Service Manual

Supplement 1

This supplement must be used in combination with Service Manual D6620/00.

Fig. 3

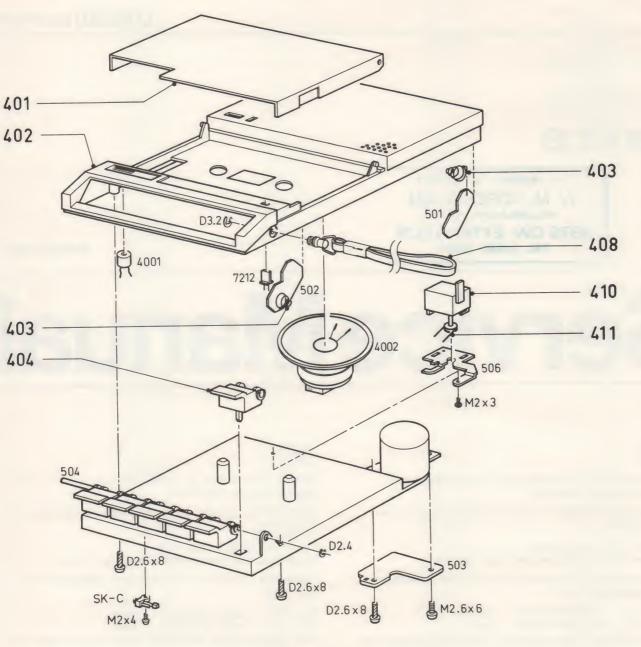
In the course of production a tape counter has been introduced (see Fig. 3).

item 410 4822 349 50194 counter item 411 4822 358 30398 belt

item 402 has not been changed. We advise to cover the counter aperture with a piece of plastic in case the upper cabinet of a set without counter has to be replaced. For -/30p a new code number has been introduced for item 402 (4822 443 30518).

Fig. 1

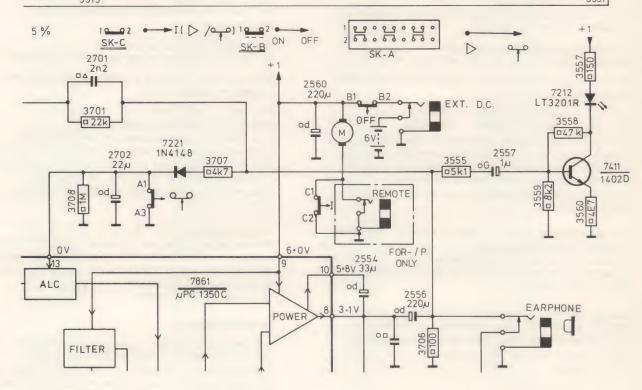
Resistor 3556 was deleted. Jumper 8029 was added (see Figs. 1 and 2).

In the versions -/30p and -/49p a remote socket has been applied (4822 267 30531). Furthermore SK-C (4822 278 90501) has been added to bridge this remote function during the fast winding process. (See Figs. 1 and 2).

To avoid this, one should interrupt the ground track of BU-1 (line in) and connect BU-1 directly to p2 of SK-A (ground) by means of a wire.
